**OGGETTO:** D.M. 1° febbraio 1986 - Quesiti vari. -

**OGGETTO:** D.M. 01.02.1986 – Quesiti.

Oggetto: D.M. 1° febbraio 1986 – Norme di sicurezza antincendi per la costruzione e l'esercizio di autorimesse e simili. - Quesiti

ALLEGATO A

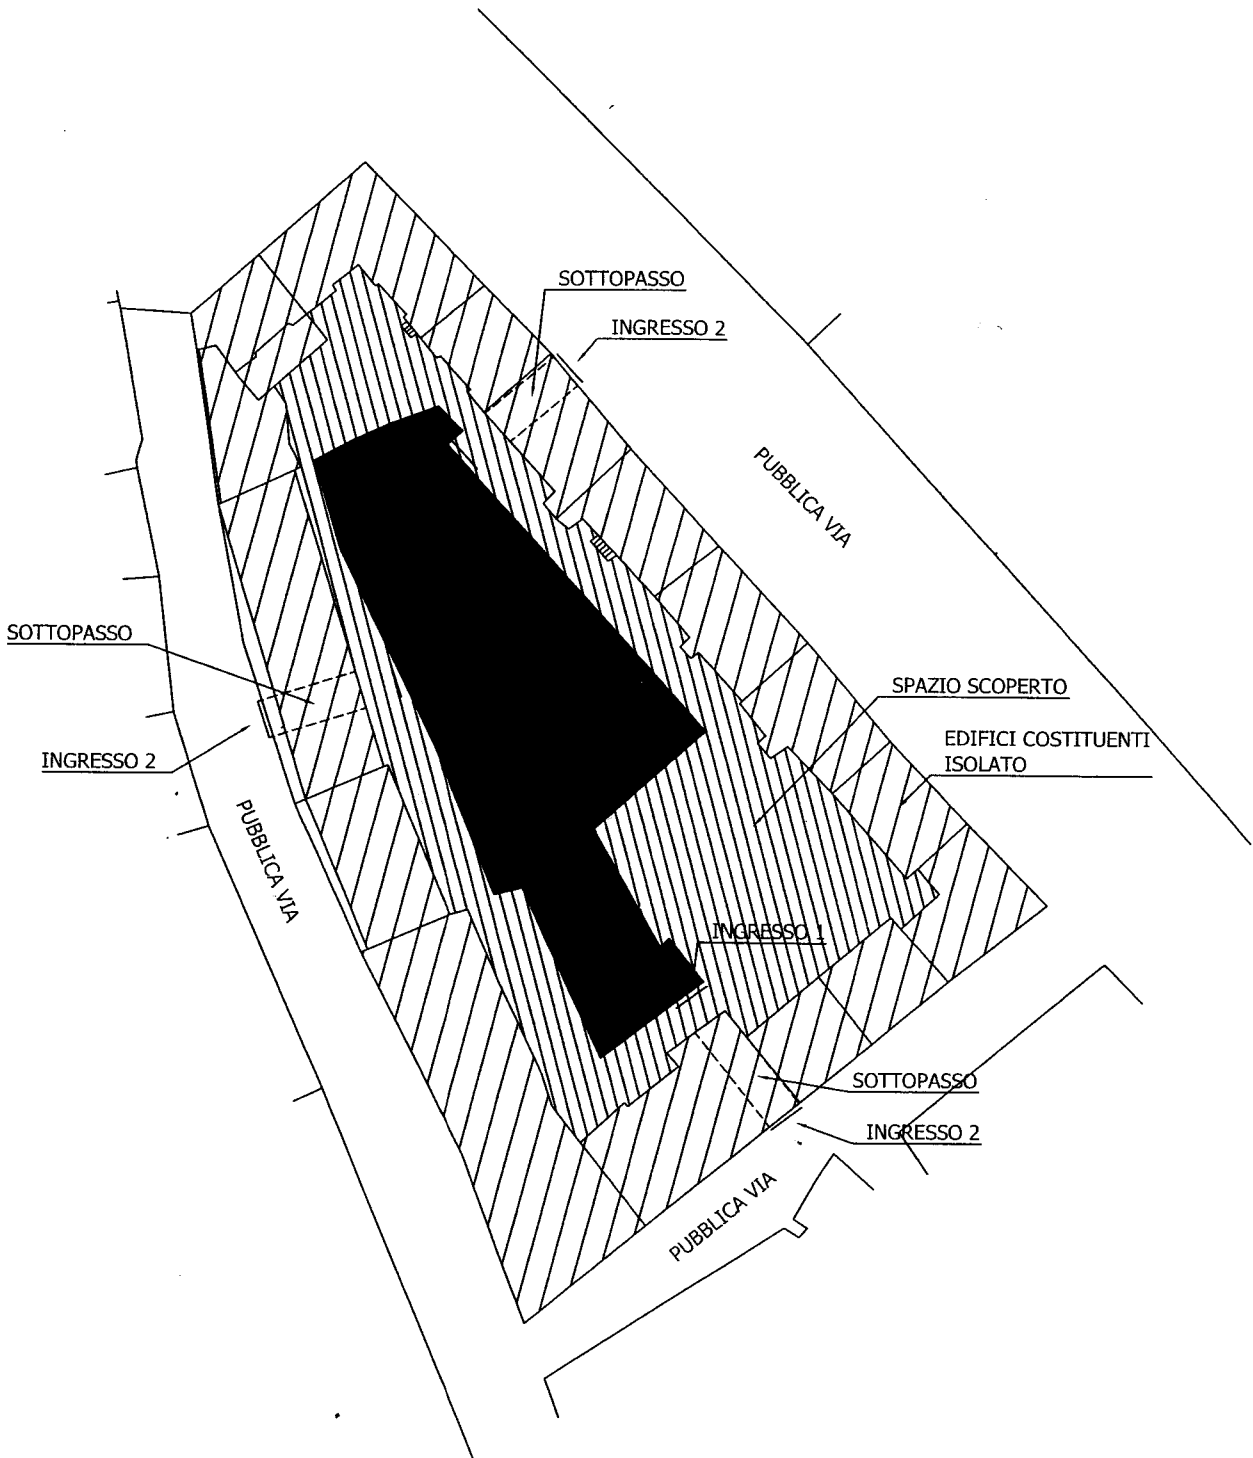
Esempio Si consideri l'allegato A in cui un isolato presenta un ampio cortile interno con un edificio isolato centrale (monopiano – piano terra) adibito ad autorimessa. Lo spazio divisorio tra gli edifici perimetrali e l'autorimessa ha caratteristiche, ai fini del D.M. 30 novembre 1983, di spazio scoperto. Il cortile interno è accessibile da pubblica via attraverso sotto passi ricavati negli edifici perimetrali. L'ingresso (uscite) dell'autorimessa è (cfr. punto 3.7.0) ricavato su spazio a cielo scoperto (Ingresso 1); conseguentemente l'attività 92 è limitata all'edificio autorimessa mentre il sotto passo non è soggetto al D.M. in oggetto. Supposto che il sotto passo sia anche leggermente inclinato, esso diventa, per definizione, rampa e l'ingresso, ai sensi del punto 3.7.0 2° capoverso, diventa l'Ingresso 2. Conseguentemente il sotto passo risulta parte integrante dell'autorimessa e quindi soggetto a tutti i vincoli quali, ad esempio, la resistenza al fuoco delle strutture, la compartimentazione, ma anche paradossalmente la raccolta acque (cfr. 3.8.0).

Quesito Si richiede di specificare le modalità di individuazione dell'ingresso e dell'accesso all'autorimessa con particolare riferimento all'esempio proposto.

Pur se non espressamente definiti dalla norma, quest'ultima non lascia dubbi su cosa debba intendersi per "ingresso" e per "accesso" alle autorimesse:

- L'ingresso è l'apertura, o varco, che pone in comunicazione il locale (area coperta) con l'esterno (area scoperta), tant'è che il decreto, al punto 3.7.0, secondo capoverso, recita: "Se l'accesso avviene mediante rampa, si considera ingresso l'apertura in corrispondenza dell'inizio della rampa coperta".
- L'accesso, invece, costituisce il "sistema di percorso" che adduce all'ingresso. Al riguardo si richiama l'attenzione che qualora tale sistema dovesse - come nel caso prospettato - attraversare edifici ed aree non pertinenti l'autorimessa, l'intera linea di tragitto deve possedere perlomeno le caratteristiche minime dimensionali richieste dalla norma per le rampe, e ciò - oltre che per garantire in sicurezza il normale transito degli autoveicoli - anche ai fini di consentire la possibilità di intervento ai mezzi di soccorso.

Per quanto concerne il secondo aspetto del quesito, peraltro connesso a quanto sopra esposto, giova richiamare quanto formulato dal punto 1.1.1. del decreto in materia di classificazione tipologica. La caratteristica ubicativa dei piani delle autorimesse viene correlata al piano di riferimento il quale, per il caso prospettato, non può che essere la sovrastante piazza da cui, mediante rampa elicoidale, si realizza l'accesso, ossia il "sistema di percorso" che conduce ai vari ingressi di piano dell'autorimessa. Si soggiunge che, pur se la rampa in questione si sviluppa in area a cielo libero avente caratteristiche di "spazio scoperto", non possono essere considerati piani di riferimento i livelli di innesto della rampa con i vari piani di parcheggio.

Anche se dal punto di vista formale il quesito è posto in modo ineccepibile stante le definizioni della norma, appare comunque inopportuno poter considerare fuori terra una autorimessa realizzata con gli "escamotage" costruttivi prospettati.

Ciò comporterebbe la non realizzazione di impianti di protezione attiva altrimenti obbligatori, una applicazione in modo non canonico della suddivisione in compartimenti di cui alla tabella al p.to 3.6.1 del D.M. ed inoltre consentirebbe di poter spingersi oltre il sesto piano interrato con un sicuro superamento e stravolgimento dello spirito della norma.

ALLEGATO B.1

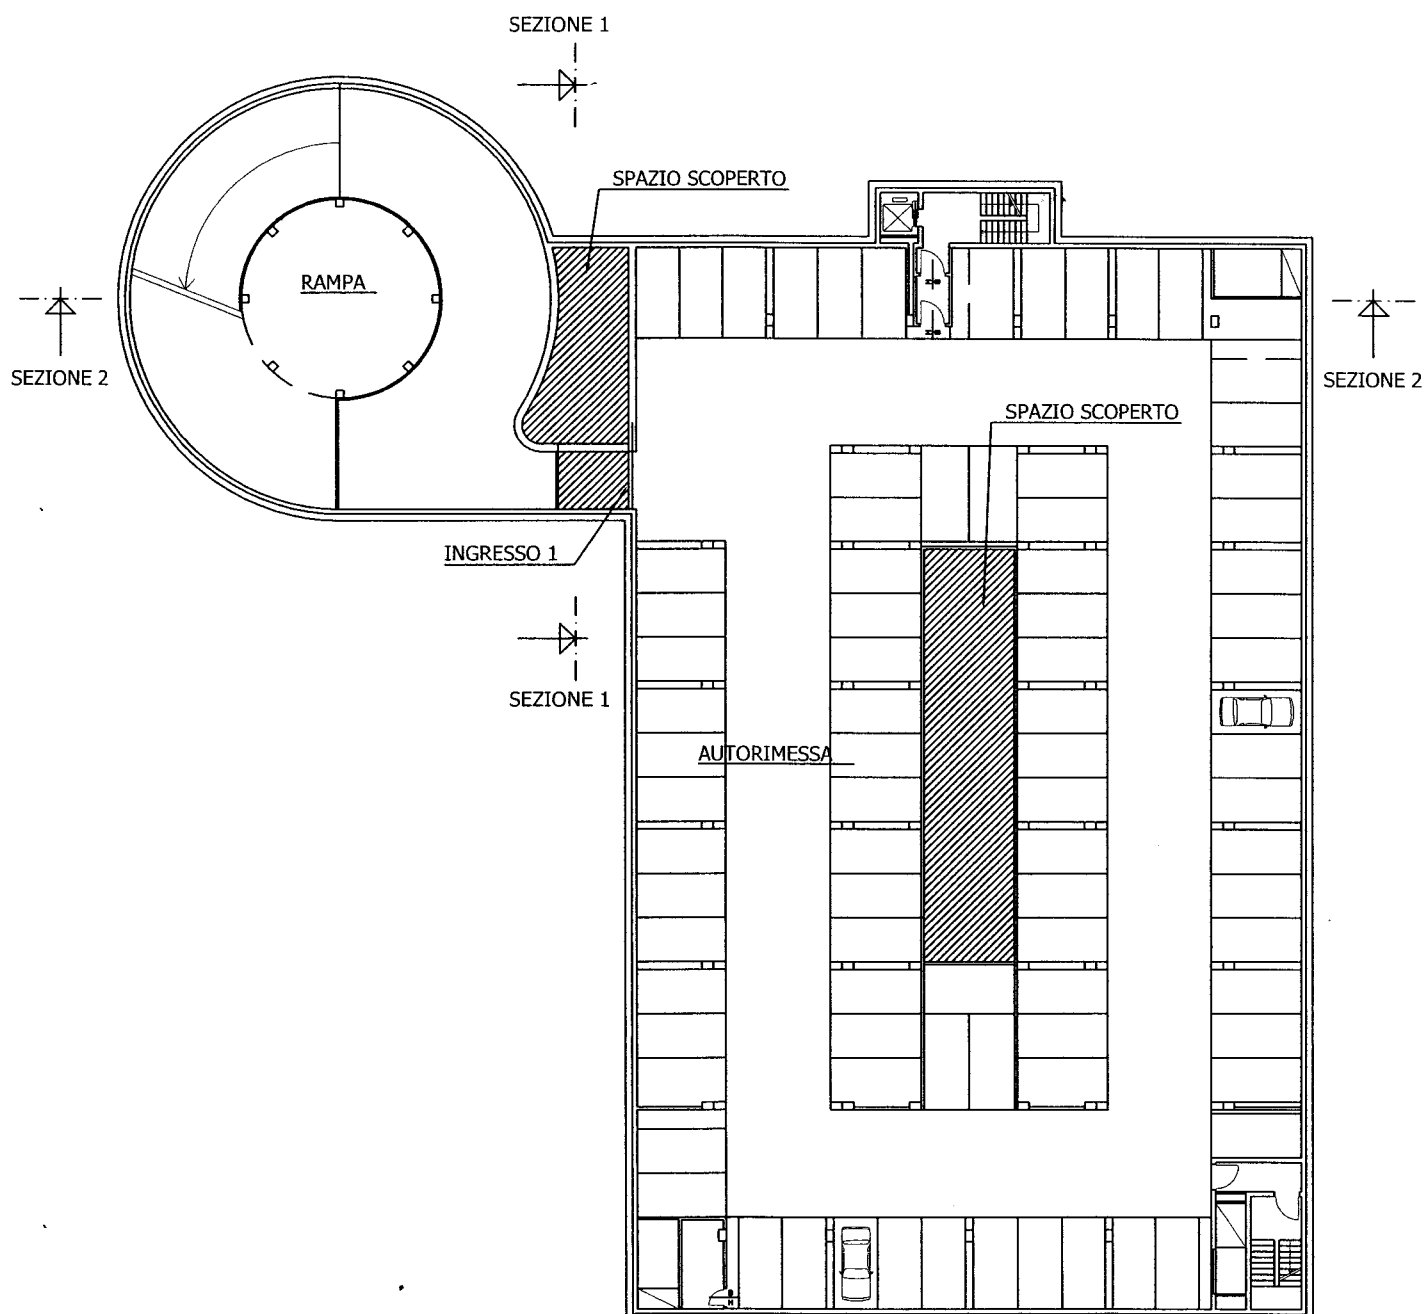
Si consideri l'allegato B.1 e B.2 con rappresentata, in pianta e sezione longitudinale, un'autorimessa interrata a quattro livelli sovrastata da piazza e pubbliche vie. Il singolo piano, formante compartimento a se stante, può essere considerato un'autorimessa mista. Il raggiungimento della singola autorimessa (singolo piano interrato) è assicurato da una rampa elicoidale, realizzata nel rispetto del punto 3.7.2 1° capoverso (vincoli geometrici), e da un tratto orizzontale in attraversamento di uno spazio scoperto (D.M. 30 novembre 1983). L'ingresso all'autorimessa è, per ogni piano, rappresentato dall'Ingresso 1 (punto 3.7.0 1° capoverso). La rampa risulta non facente parte delle autorimesse e può essere perciò realizzata in metallo grigliato per cui non risulta coperta in nessun punto. Conseguentemente il punto 3.7.0 2° capoverso non trova applicabilità. Le quattro autorimesse miste risultano perciò accessibili da spazio scoperto con

ingresso ricavato su spazio scoperto. Esse risultano di tipo fuori terra (punto 1.1.1. 2° capoverso) con tutte le conseguenti implicazioni.

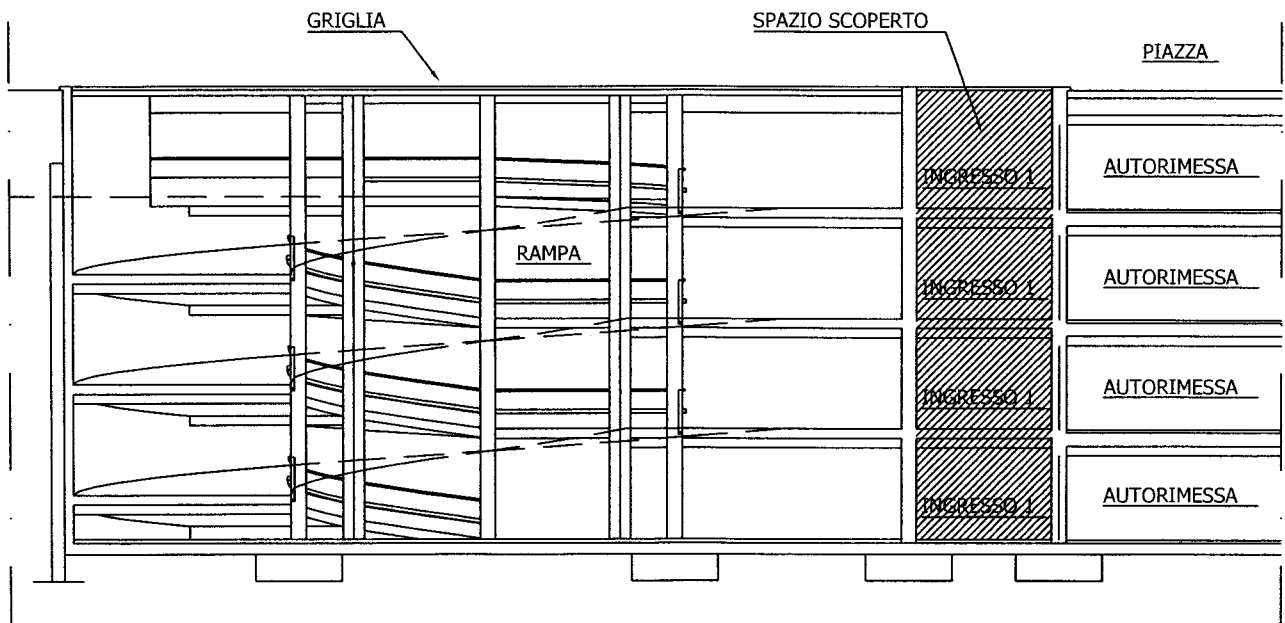
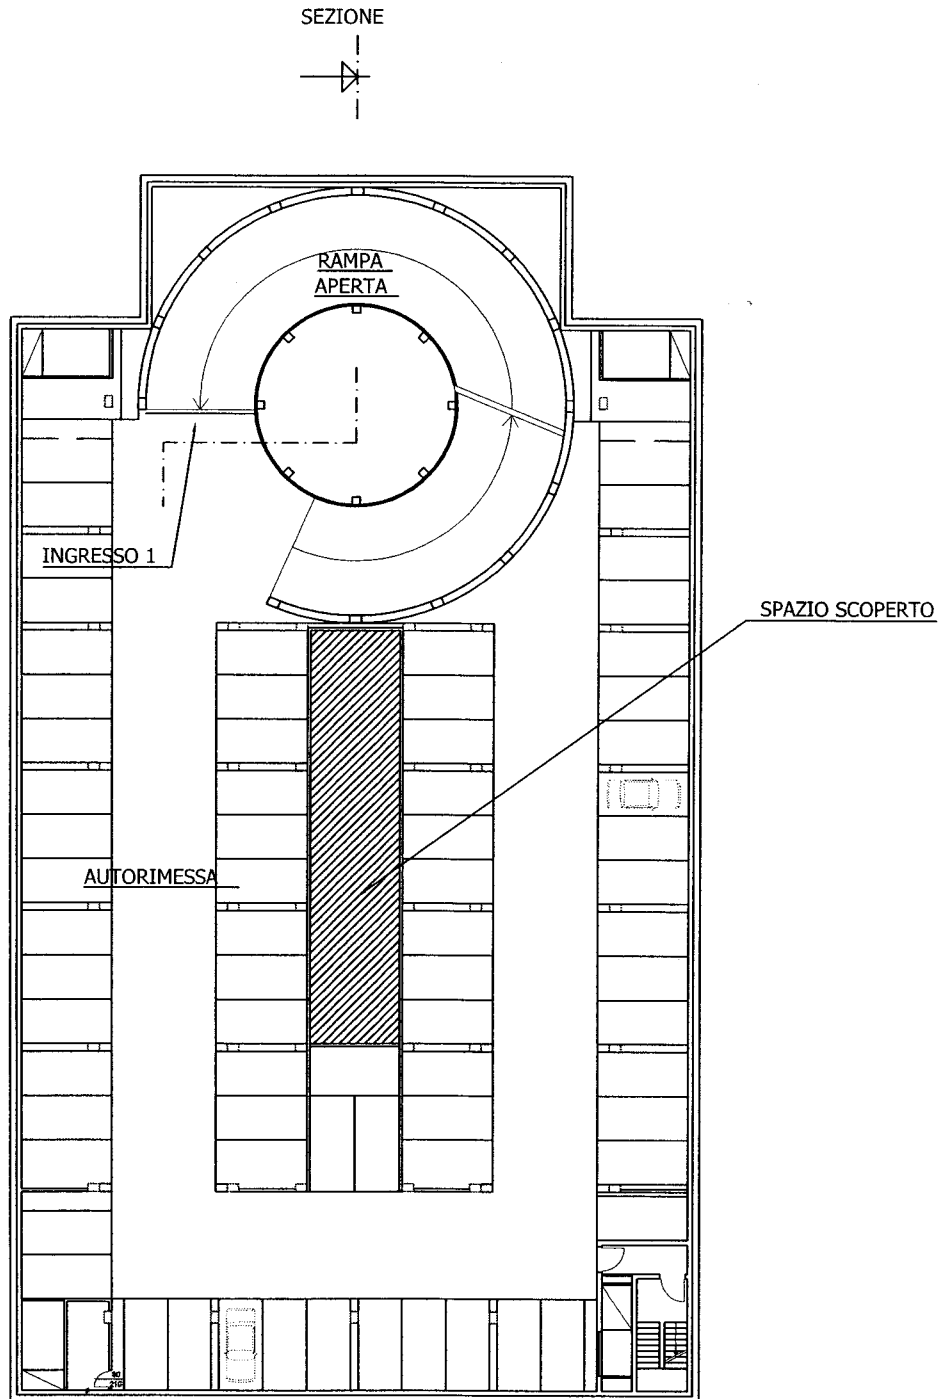
Esempio Si consideri l'allegato C.1 e C.2 con rappresentata, in pianta e sezione longitudinale, un'autorimessa interrata a quattro livelli sovrastata da piazza e pubbliche vie. Il singolo piano risulta compartimento a se stante. Il raggiungimento del singolo piano è assicurato da una rampa elicoidale di tipo aperto, realizzata nel rispetto del punto 3.7.2 e come da definizione (punto 0). Essendo di tipo aperto, la rampa è direttamente accessibile dai singoli piani senza separazioni fisse REI e portoni tagliafuoco.

Quesito Si richiede di esprimere parere sulla "sicurezza equivalente" delle due tipologie di rampa con particolare riferimento all'esempio proposto..

Si concorda con il parere espresso al riguardo da codesti Uffici.

Si ritiene che la rampa aperta non necessiti di specifica compartimentazione e dalla quale, quindi, si potrà accedere all' autorimessa senza separazioni REI. Sono quindi valutabili equivalenti dal punto di vista antincendio le rampe di tipo aperto e a prova di fumo.

ALLEGATO D.1

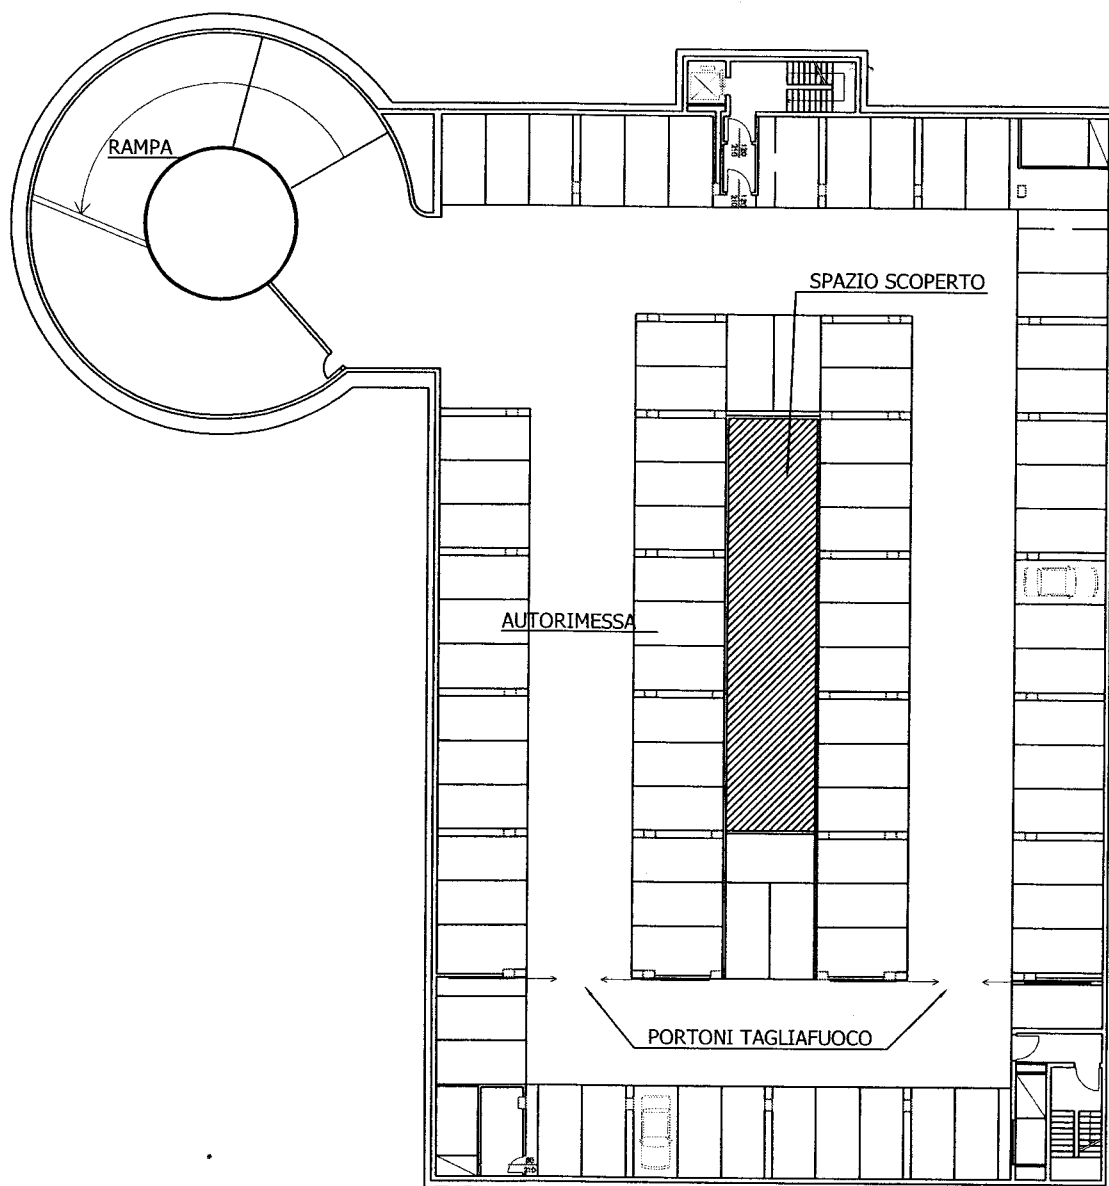
Esempio Si consideri l'allegato D.1 e D.2 con rappresentate in pianta due possibili organizzazioni interne di un piano di un'autorimessa interrata per il quale è richiesta la suddivisione in due compartimenti. La soluzione D.2 è sicuramente più onerosa per il Cliente.

Quesito Si richiede di esprimere parere sulle modalità di divisione dei piani in riferimento alla fruibilità, in emergenza, delle vie carrabili.

Si concorda con quanto espresso al riguardo da codesti Uffici e, per ciò che attiene alla possibilità di accesso ad un compartimento tramite altro compartimento, si fa presente che la questione è stata da tempo affrontata dal C.C.T.S. il quale ha chiarito che è consentito servire con un'unica rampa, aperta o a prova di fumo, più compartimenti di un'autorimessa ubicati ad uno stesso livello e non aventi, necessariamente, accesso diretta dalla rampa stessa, con la limitazione che la superficie complessiva per piano non sia superiore al doppio di quella massima ammessa, in funzione del piano, per un singolo compartimento.

In emergenza non è richiesta la possibilità di fruire delle vie carrabili, la priorità riguarda solo l'esodo delle persone. Quindi, la/e rampa/e al piano quando non sia utilizzata per l'esodo, può servire anche in via indiretta altri compartimenti allo stesso piano.
